第五章審查意見

編號	05-01-067	分組	審查代碼	章節	頁碼	狀態
		運轉	F05/S19	5.1	5.1.1-1	結案
第 1 次審查意見						
核二廠乾貯燃料完整性檢測之意見如下：						
1. 一、(一)1.節「待裝填之用過核子燃料完整性檢測方法及判定標準」，請於試運轉計畫前提出經由核二廠 SORC 會議審議之「燃料完整性評估與檢驗計畫書」及「用過核子燃料啜吸檢驗之抽樣計畫書」。 2. 第 12 行，提及搭配其他檢驗方法(如啜吸試驗)，對待運貯燃料進行檢驗，然用過核燃料已長期儲存於廠房用過燃料池內，若有破損所釋放出來的核分裂產物，以目前核二廠真空啜吸檢查設備的靈敏度，是否適宜請說明。						
第 1 次審查意見答復說明						
1. 有關委員所提之兩份計畫書，本公司將於試運轉前完成編撰後，依本專案文件品質管制程序，經過本公司內部審查核准後再據以實施。若大局希望本案比照核一廠乾貯計畫模式，在本公司完成審查後再提送至大局審查同意後再據以實施，本公司將遵照辦理。而有關用過核子燃料啜吸檢驗之程序書，則會依核二廠運轉程序書審查程序，經過核二廠 SORC 會議審查同意後再據以辦理。 2. 真空啜吸檢查設備之為目前核燃料完整性檢查靈敏度(或稱鑑別度)較高的方法，於迄今共檢查近 4000 束燃料，並正確地找到其中 6 束破損燃料(其中一束未能以其他方式鑑別出來，最後以真空啜吸檢查設備找到)，故可確保靈敏度。						
第 2 次審查意見						
1. 請說明用過核子燃料檢驗標準、依循規定與發現不具完整性燃料之後續處理方案。 2. 核二乾貯燃料完整性檢查應於計畫書審議完成後執行，相關答復說明內

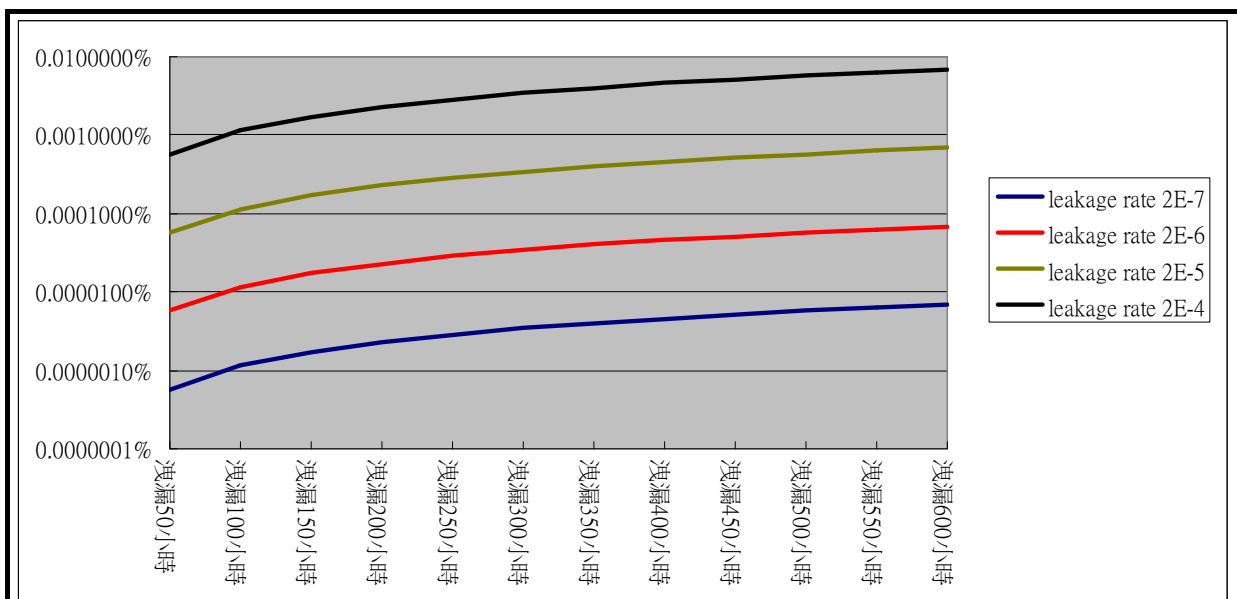
1. 附件 05-04-B 中表 5.1.1-2 運轉限制條件(LCO 3.1.1-A)，依據附件 6.3-17-B 應為運轉限制條件(LCO 3.1.2)，但表 5.1.3-1 已有 LCO 3.1.2；表 5.1.1-2 運轉限制條件(LCO 3.1.1-B)，是否應為運轉限制條件(LCO 3.1.3)，請考量如何修訂以避免重複。建議修訂說明為不同氦氣洩漏率時之處理方式，另請提供相關計算結果圖表供參。
2. 運轉限制條件 LCO 3.1.3 A.與 B.中所提完成時間為 25 天與 5 天，與核一廠乾貯 LCO 3.1.5 相同，然核二廠乾貯密封鋼筒內氦氣壓力高於核一廠，且承擔熱傳效果，請說明 25 天與 5 天的依據，以及其理由為何。

1. 答復說明仍未提供相關計算結果圖表供參，請補充。
2. 同意答復。

1. 附件 05-04-B 中新增 LCO 3.1.1-A 與 LCO 3.1.1-B 表頭編號無誤，但表格中敘述筆誤；另密封上蓋與內孔蓋銲道文字易誤解，修改為「排水與排氣內層孔蓋與密封上蓋間的銲道」，故更新如附件 05-04-C，新增 LCO 分別為 LCO 3.1.1-A 與 LCO 3.1.1-B。當密封上蓋與外殼之銲道經水壓測試與漸進式液滲檢查合格後，所要執行的是排水與排氣內層孔蓋與密封上蓋間的銲道氦氣洩漏測試，不會有顯著遠遠超過 $2 \times 10^{-7} \text{ cm}^3/\text{sec}$ 的氦氣洩漏量。如果所測得的氦氣洩漏率不小於 $2 \times 10^{-7} \text{ cm}^3/\text{sec}$ ，處理方式為先行假設洩漏為真空迴路的設施或接頭所引起的洩漏，故先進行抽真空設備與管路及其接合等輔助裝置之測漏檢查，待分段排除可能的洩漏肇因後，再依原程序執行氦氣測漏，如所測得的氦氣洩漏率仍不小於 $2 \times 10^{-7} \text{ cm}^3/\text{sec}$ ，則須進行相關的銲道修補。
2. 通常 NRC 針對無時間限制的運轉限制條件，會以 30 天做為界定長時間或短時間貯放的行政管制限制。其中移除燃料的作業約耗時 5 天可完成，護箱在其餘 25 天中的洩漏率必須符合規定限值，故洩漏率符合限值之時間定為 25 天。

- 上蓋與筒壁之鐸道需先通過壓力測試，才會進行排水孔、排氣孔內孔蓋鐸接，鐸接完成後再進行內孔蓋鐸道之氬氣洩漏測試，故若有洩漏，僅是內孔蓋鐸道區域之洩漏。測漏只有一個準則即 $2 \times 10^{-7} \text{ cm}^3/\text{sec}$ ，不通過則遵循 LCO 檢查，通過測漏才進行外封口蓋封鐸，進而進入貯存階段。依照 LCO 作業，若 25 日內無法完成鐸道修補，才需考慮再取出。

- 如 6.6-24 答覆所敘，一旦密封鋼筒經封焊通過各種測試，進入貯存階段後，唯一可能造成洩漏之機制為壓力邊界材料及焊道的老化及腐蝕。此時，可以透過材料及焊道監測計畫加以監測，只要材料及焊道具完整性，則無洩漏之虞。假設密封鋼筒發生洩漏，內壓降低，雖然熱對流功能降低，但熱輻射及熱傳導功能不變。保守估計氬氣減少 40%，燃料最高溫度將上升約 50°C ，達到 300°C ，此溫度距離限值 400°C 仍有相當餘裕。

- 如前所述，本項作業氬氣洩漏測試標準為 $2 \times 10^{-7} \text{ cm}^3/\text{sec}$ ，即使如有洩漏，洩漏率也僅限在 $2 \times 10^{-7} \text{ cm}^3/\text{sec}$ 以下。依委員要求保守假設鐸道以 $2 \times 10^{-7} \text{ cm}^3/\text{sec}$ 、 $2 \times 10^{-6} \text{ cm}^3/\text{sec}$ 、 $2 \times 10^{-5} \text{ cm}^3/\text{sec}$ 、 $2 \times 10^{-4} \text{ cm}^3/\text{sec}$ 等固定速率洩漏氬氣 25 天(600 小時)，不計洩漏過程中筒內壓力變化，也不計算筒內外壓差，概略估算洩漏 600 小時後，密封鋼筒氬氣喪失體積百分比分別為:0.0000069%、0.000069%、0.00069%、0.0069%，遠小於 40%，故均為安全狀態。

- 各洩漏率下 600 小時當中，密封鋼筒內氬氣喪失體積百分比如下圖所示，為將各洩漏率下喪失百分比能夠清楚表示，縱軸數值以對數方式呈現：

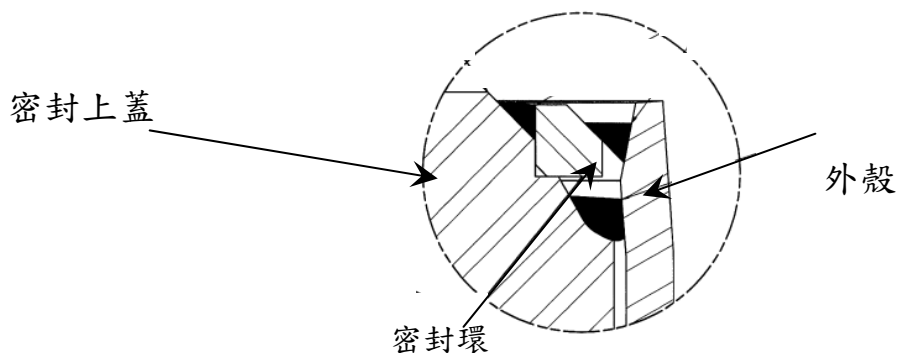
編 號	05-07-073	分 組	審 查 代 碼	章 節	頁 碼	狀 態
		運 轉	S19	5.1	5.1.1-4	結 案
第 1 次 審 查 意 見						
第 13 行，請以圖示說明密封上蓋與密封環，安裝於密封鋼筒上之相對位置。						
第 1 次 審 查 意 見 答 復 說 明						
密封上蓋與密封環之示意圖，如圖所示。

同意答復，請將此示意圖（及相關說明內容）補列入安全分析報告中，並請提供安全分析報告修正內容。

安全分析報告修正內容如附件 05-07-B 所示。

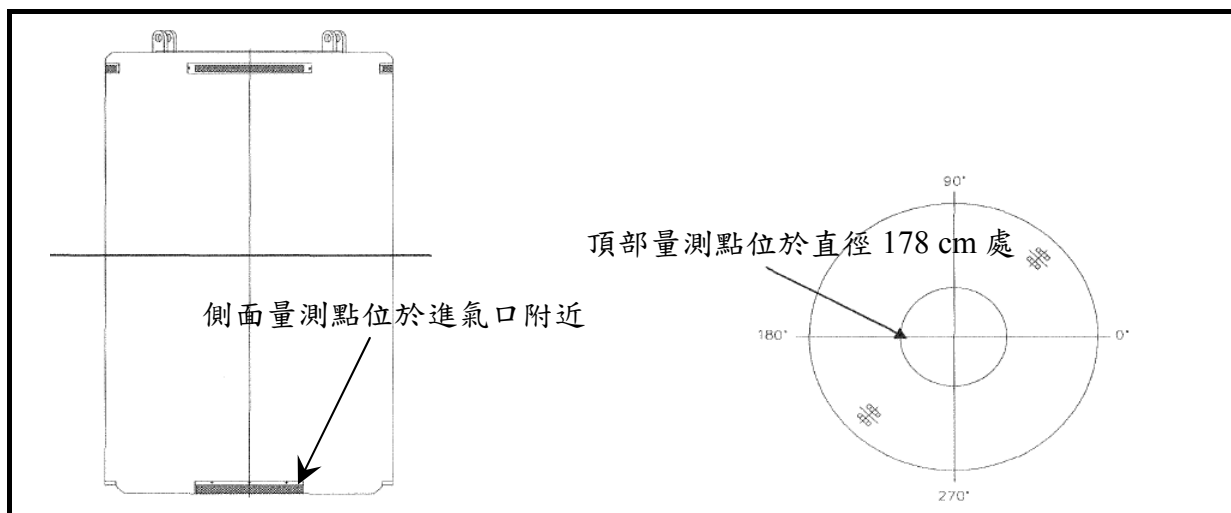
編 號	05-15-081	分組	審查代碼	章節	頁碼	狀態
		運轉	S02	5.1	5.1.2-9	結案
第 1 次審查意見						
1.請於本圖中明確標註混凝土護箱上表面及圓周面須做輻射量測的位置，並請說明如何得到其平均表面劑量率。						
2.混凝土護箱圓周表面之垂直中心面是否有測量？上下量測各在何位置？						
第 1 次審查意見答復說明						
1. 混凝土護箱做輻射量測的位置位於頂部直徑 178 cm 處，其側面則位於進氣口附近，如圖所示。量測之後頂部與側面各計獲得 4 點數據，平均計算以求得平均劑量。						
2. 量測混凝土護箱表面劑量之位置為劑量率最大處，故其側面測量進氣口位置，頂部則是位於直徑 178 cm 處。

1. 同意如本運轉限制條件(LCO)，混凝土護箱表面劑量最大處作為輻射劑量管理之限制。
2. 為瞭解混凝土護箱是否裝載妥當以及護箱是否有瑕疵，請增加出氣口（90 度共 4 處）及側面中央高度（90 度共 4 處）的輻射量測及記錄。

安全分析報告修正內容如附件 05-15-B。

相關量測位置已依大局第 3 次審查意見修定，詳如附件 05-15-C

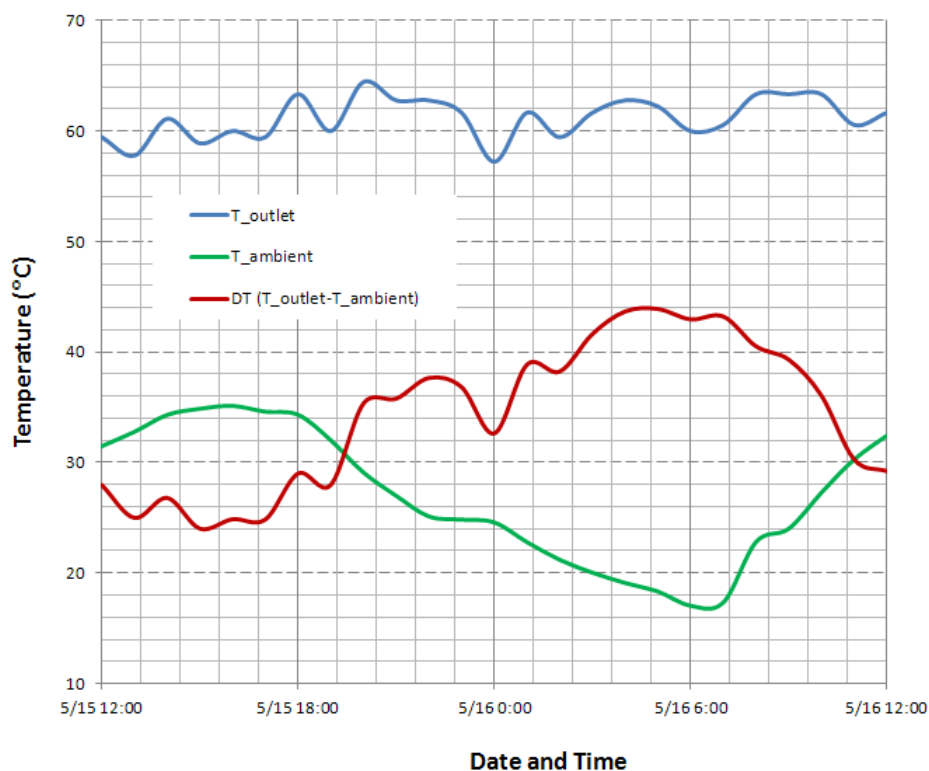
所提美國電廠量測數據，在 Heat Load 13 kW 左右這組量測數據，當環境溫度從 34°F 升至 77°F 時，環境溫度與排氣口平均溫度之差異 ΔT 從 52°F 降至 37°F ，但在 Heat Load 15 kW 左右這組量測數據，當環境溫度從 39°F 升至 80°F 時， ΔT 也從 36°F 升至 61°F ，請說明 ΔT 走向為何呈現相反的趨勢。

另所提太陽落下，混凝土已受全天日照，本身質量因素導致混凝土及出口空氣降溫緩慢，便會發生 ΔT 增加，請提出暫態分析結果。

下圖為 NAC 公司提供之某電廠一組實際裝載燃料之 MAGNASTOR 護箱的 24 小時溫度監控曲線，此護箱熱負載為 25kW，溫度紀錄時間為:2013 年 5 月 15 日中午~:2013 年 5 月 16 日中午。由出口溫度曲線(藍色)可以發現出口溫度也是會受到環境因素影響而變動，只是變動幅度不大，即令是在沒有日照的晚上，出口溫度曲線亦未出現明顯變化。而綠色曲線所代表的是環境溫度，可以看出其溫度自 5/15 下午的 35°C(最高點)下降 5/16 清晨的 17°C (最低點)，變動幅度達 18°C。這種劇烈的環境溫度變化導致實際量測的溫差(ΔT)最低約 24°C， ΔT 最高可達 44°C。這張曲線圖也證實了，即使在系統正常之狀態下，因溫度感知儀器對於環境溫度之變化會立即反應，而較快導致溫差變大，故溫差 ΔT 會受到環境因素的影響可能發生劇烈波動。因此，以計算值為設定值將有可能造成人員對系統狀態之誤判。

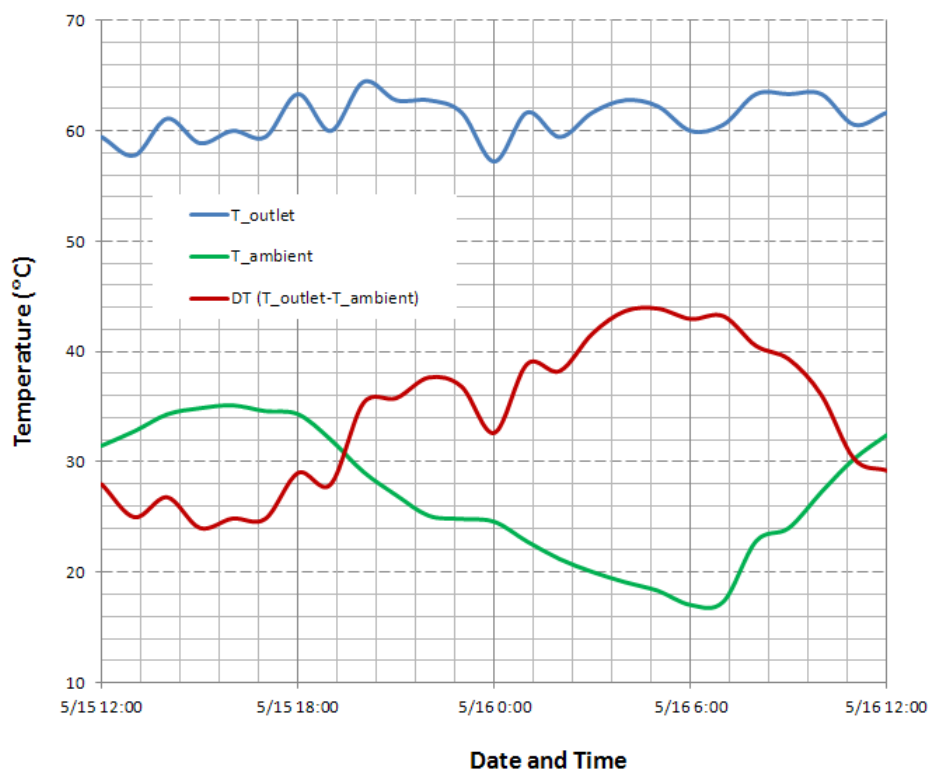
前次回覆所提不同護箱不同時間所得之紀錄，其溫差 ΔT 皆未超過 16°C，因此應提供實測 ΔT 超過 ΔT 穩態分析值的案例。

所提供某電廠一組實際裝載燃料之 MAGNASTOR 護箱的 24 小時溫度監控曲線，很有參考價值，但未見其 ΔT 穩態分析值。因未提供護箱熱負載為 25kW 的 ΔT 穩態分析值，假設熱負載與 ΔT 是成線性關係，由前次回覆中 35 kW 的 ΔT 穩態分析值為 52°C，加上本安全分析結果 ΔT 穩態分析值為 39°C，可估算 25kW 的 ΔT 穩態分析值約 45°C，假如將此 45°C 作為 LCO 檢查的要求，實際量測的最大 ΔT 為 44°C，仍小於估算的穩態分析值，應不會造成人員對系統狀態之誤判。

下圖為 NAC 公司提供之某電廠一組實際裝載燃料之 MAGNASTOR (PWR) 護箱的 24 小時溫度監控曲線，此護箱熱負載為 25kW，溫度紀錄時間為：2013 年 5 月 15 日中午~2013 年 5 月 16 日中午。由出口溫度曲線（藍色）可以發現出口溫度也是會受到環境因素影響而變動，只是變動幅度不大，即令是在沒有日照的晚上，出口溫度曲線亦未出現明顯變化。而綠色曲線所代表的是環

境溫度，可以看出其溫度自 5/15 下午的 35°C(最高點)下降 5/16 清晨的 17°C(最低點)，變動幅度達 18°C。這種劇烈的環境溫度變化導致實際量測的溫差(ΔT)最低約 24°C， ΔT 最高可達 44°C。

NAC-MAGNASTOR PWR 系統的設計熱負載為 35.5 kW，其正常之狀態之穩態分析的 ΔT 值為 52°C，假設熱負載與 ΔT 是成線性關係，此護箱熱負載為 25kW，可估算 25kW 的 ΔT 穩態分析值約 37°C ($52 \times 25 / 35.5$)。以上 NAC-MAGNASTOR PWR 系統 5/15-5/16 的測量記錄 ΔT 的平均值是 36°C(與估計的穩態分析 ΔT 值 37°C 幾乎相同)， ΔT 測量值最高為 44°C (比穩態分

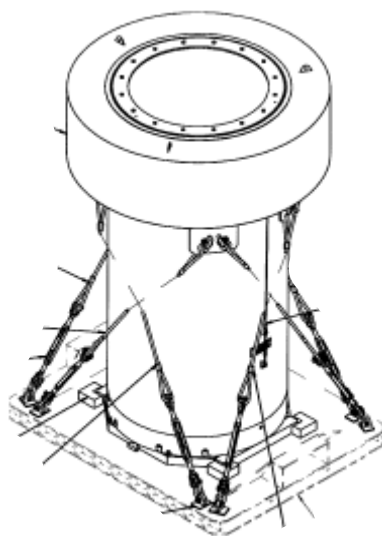
- 1.道路補強部分同意於試運轉前提出。
- 2.傳送護箱裝載之防傾倒裝置或是傳送護箱與板車間固定裝置應為安全裝置，請於安全分析報告中說明。

相關裝置之示意圖如上所示，將增補於安全分析報告中，如附件 05-19-B。

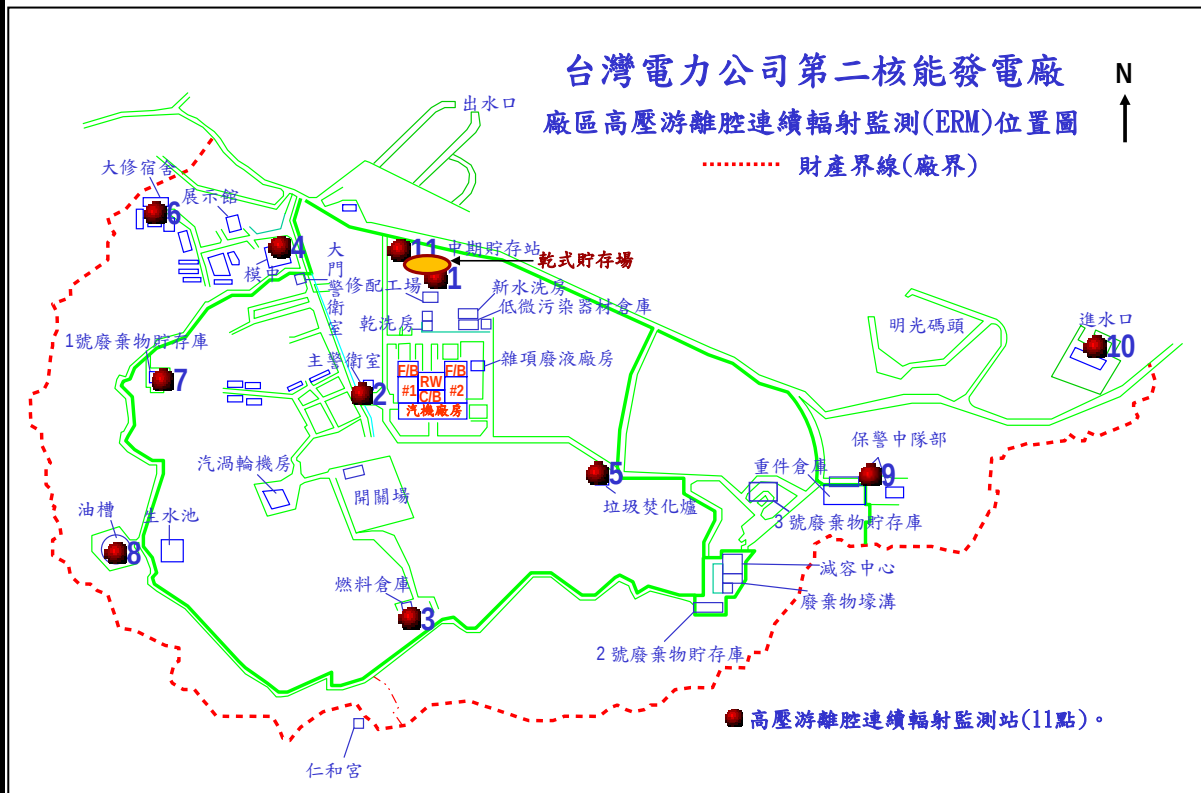
編 號	05-36-102	分組	審查代碼	章節	頁碼	狀態
		運轉	F05	5.2	5.2.1-1	結案
第 3 次審查意見（新增）						
請依據「輻射工作場所管理與場所外環境輻射監測作業準則」規定，於（三）輻射監測部分，補充「增設貯存期間環境輻射監測設備」之說明。						
第 3 次審查意見答復說明（新增）						
「增設貯存期間環境輻射監測設備」部分補充說明如下：						
1.將增設連續輻射監測站（高壓游離腔輻射偵測器）1 站，位於本乾貯設施西北側。						
2.已增設連續空浮監測器 1 站，位於本乾貯設施南側（廠區修配工場後側）。						
3.將於本乾貯設施邊界每 30 公尺增設 1 站 TLD 熱發光劑量計偵測站。						
上述內容將內入新版安全分析報告，如附件 05-36-C。						
第 4 次審查意見						
請補充「增設貯存期間環境輻射監測設備」之儀器配置圖。						
第 4 次審查意見答復說明						
有關「增設貯存期間環境輻射監測設備」之儀器配置圖補充說明如下：						
1.核二廠高壓游離腔連續輻射監測站共設置 11 站，設置配置圖如下，其中 1

站為「中期貯存站」(編號 11)，係因應乾式貯存設施而將新增設置。
